两户共墙，露台敞开，坡顶简洁

14间卧室 · 14处卫浴 · 2间厨房 · 2间日常餐厅 · 每户一层楼梯下设洗衣机

一层：通道敞开，北侧后门恢复

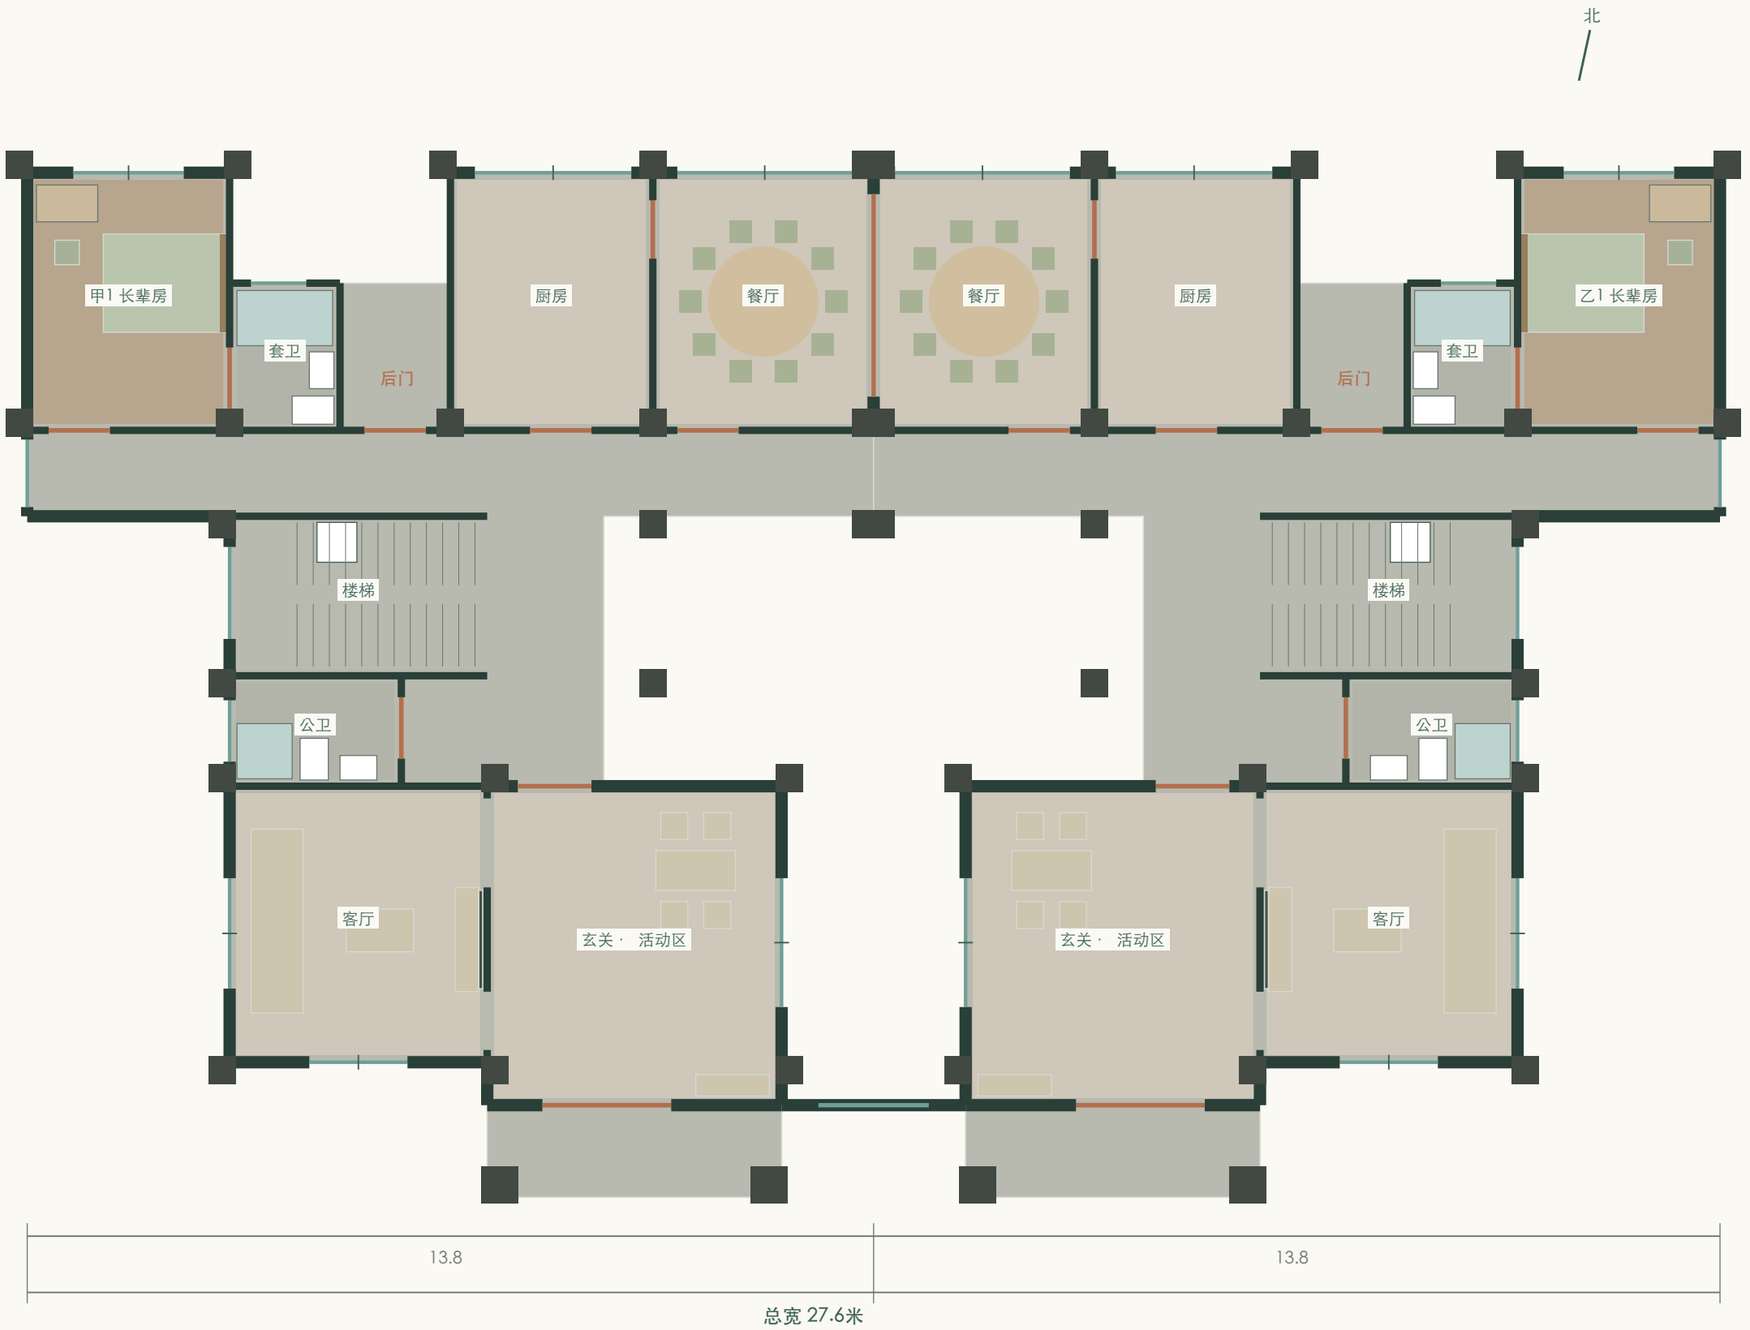
圈选墙拆除，不加矮基座金属栏杆；东西原侧门改窗。

两间长辈房、两间厨房及四处卫浴保留。

厨房旁设1米后门，连北侧通道及三级室外台阶；不穿卧室或卫浴。

原东西通道门在同一洞位改为窗，宽1.10米、窗台0.85米、窗高1.60米。

两餐厅共墙设3.30米活动隔断；平日分厅，春节两桌共20席。

二层：前厅即露台

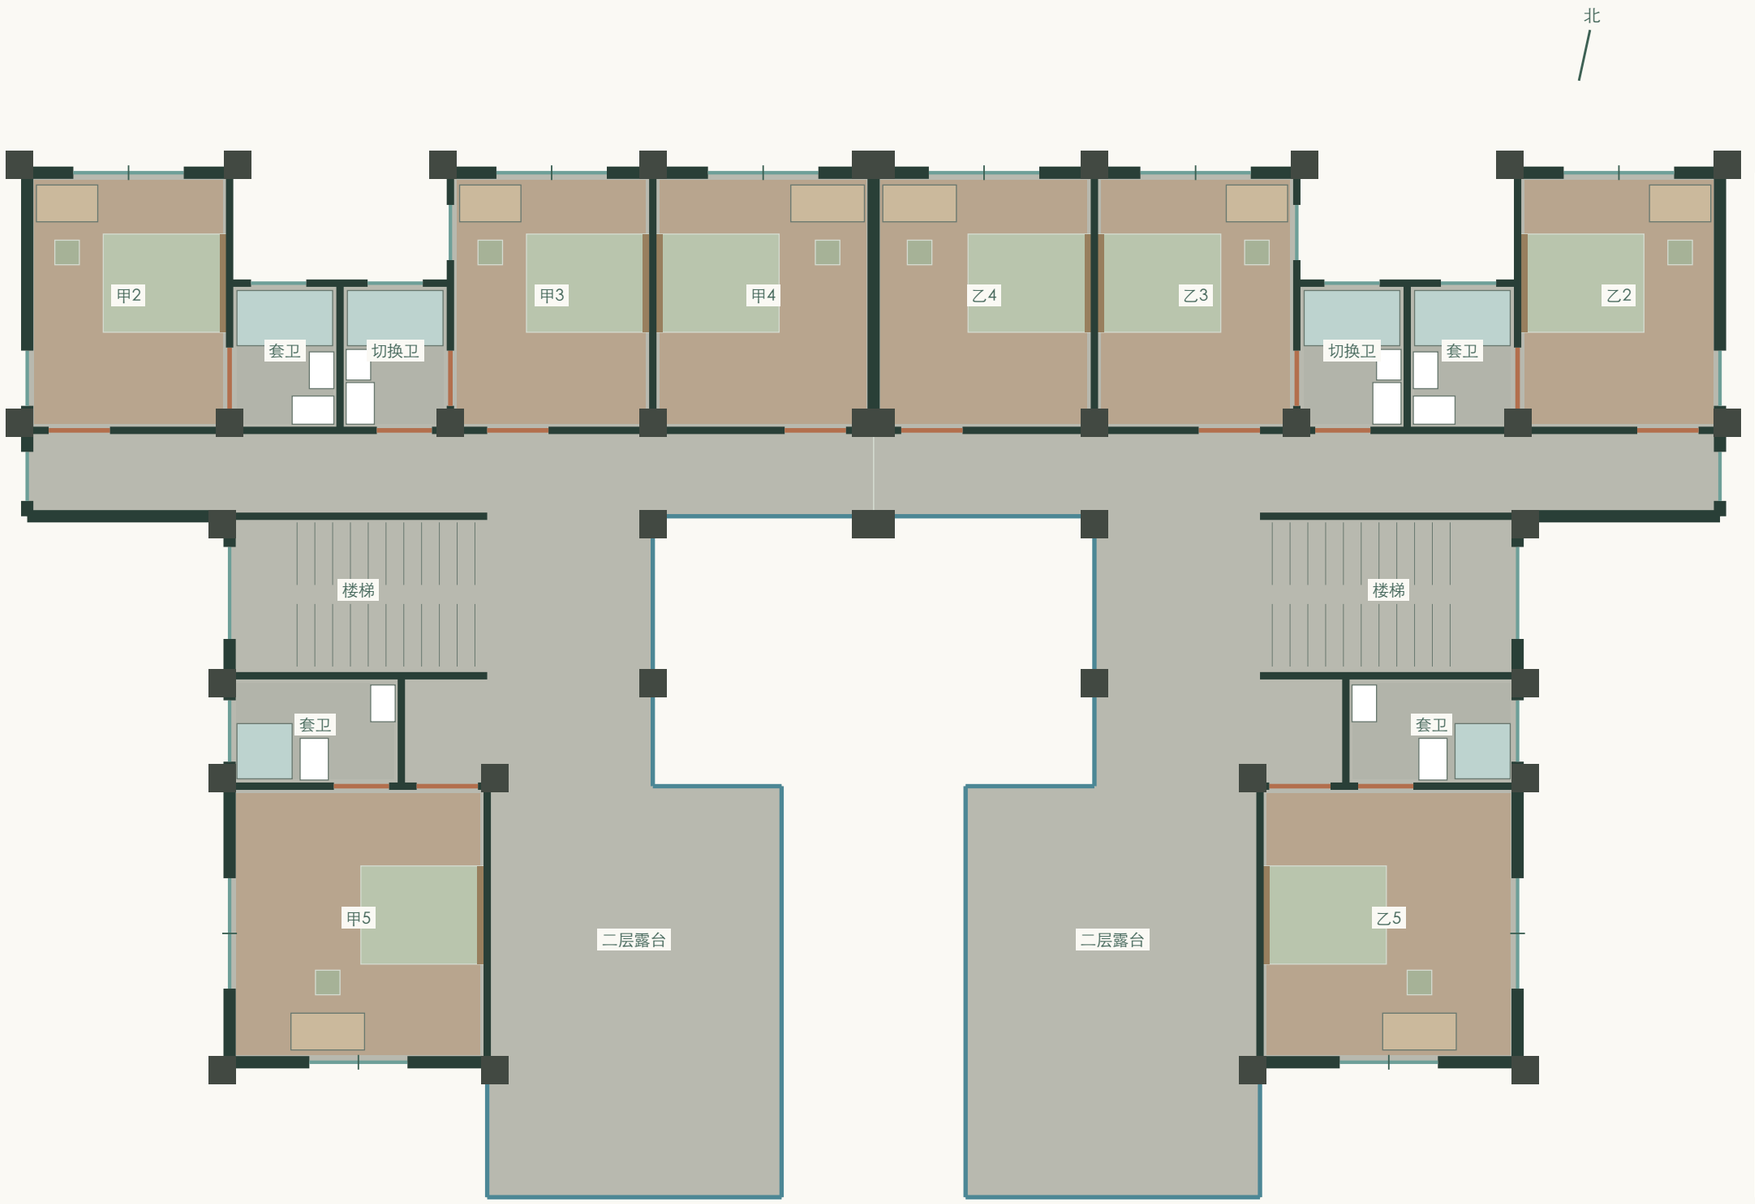
拆朝南、朝天井及连廊内的围墙；保留卧室实墙和卧室门。

8间卧室保留；二层露台前沿及外角取消8处原承托已删除楼板的柱段，其余柱位保留。

前露台与短走廊连续敞开；边缘统一矮基座金属栏杆，平面蓝线表示。

两间共墙卧室的侧窗封闭，保留各自北窗；其余卧室侧窗保留。

前套卫、后排可切换卫浴不变；切换卫浴保留公用门与私用推拉门。

本层露台上方原三层楼板取消，保持露天。

门窗：中分双扇，全部打开

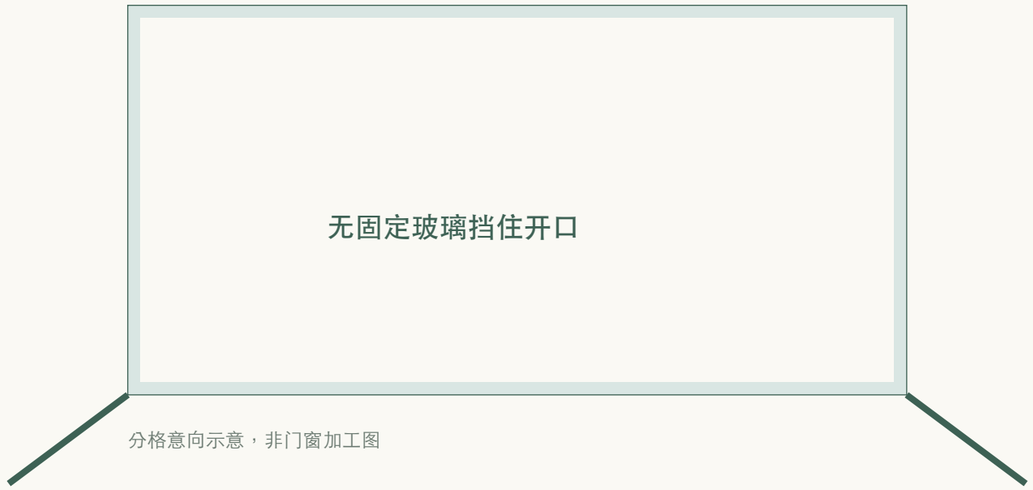
28处宽窗双扇、14处窄窗单扇外平开；14处卫浴上悬窗；8处楼梯窗固定。窗宽、高度及中心位置在保留洞口处不变。

两扇分别铰接在左右外框，中间随扇开启，不留固定玻璃或固定中梃阻挡。网页点击窗可展示90°开启，再点关闭。

14处窄窗整扇向外平开，14处卫浴窗采用整扇上悬：顶部铰接固定，底边向外抬起，模型暂示意30°。楼梯间8扇窗固定，不设置开启把手。

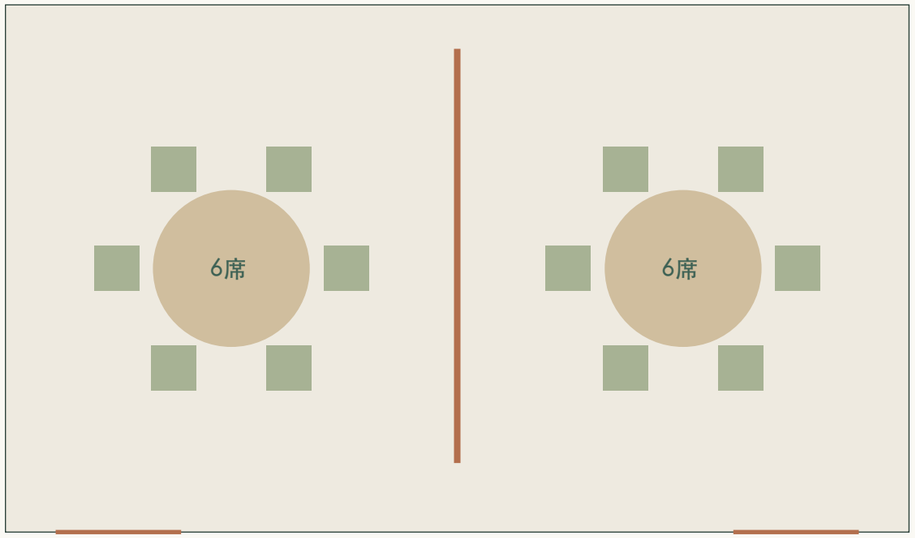
共墙处原4扇侧窗封闭，不能让两户房间隔墙相互开窗；对应卧室北窗保留，影音室保留北窗和采光凹口侧窗。

团圆宴：隔断打开，两桌20席

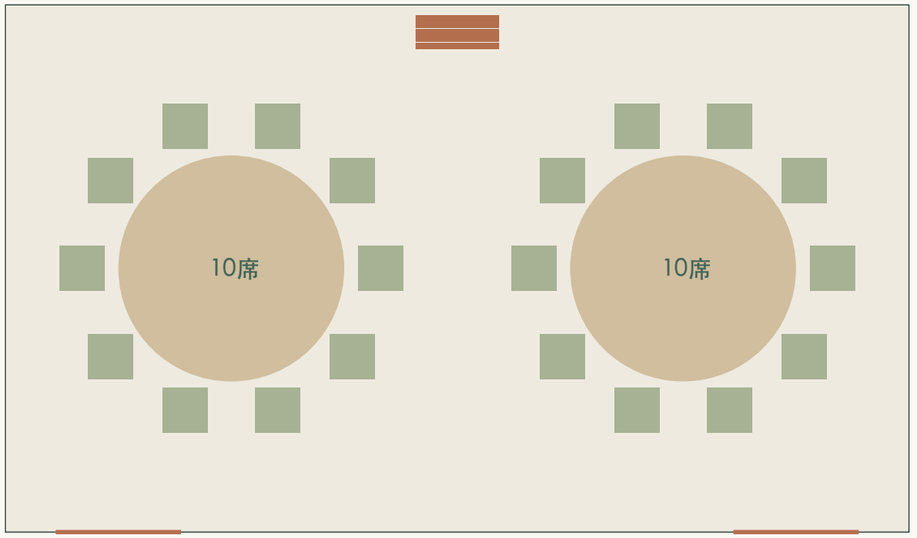
取消原2米中缝连接体后，餐厅合并轴线范围约7.2×4.2米，约30.2平方米。

桌椅为布置意向，保留通向厨房和公共走廊的入口；中间活动隔断不承重。实际家具尺寸与拉椅、端菜通道应现场放样确认。
